LuK Service Info

Part Nr. 233 0021 12 – 310/300mm TGU6

TB1099

Info: New design / Neues Design / Nouvelle conception / Nuevo diseño / Nuovo disegno / Nuovo segno

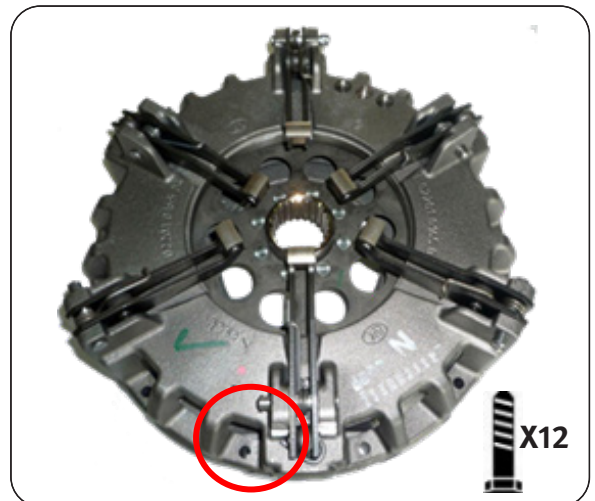
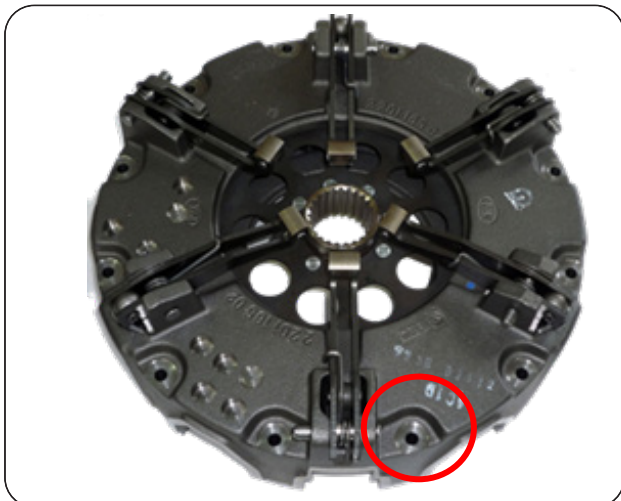
This new design utilises the latest clutch technology, using a vented housing for improved cooling and heat dispersal. Fully interchangeable with existing clutches with no modifications required to vehicle or flywheel. A new fixation bolt set 411 0195 10 12 x M8 x 1.25 x 65mm + Conical washer is supplied with new designs to accommodate the lower housing.
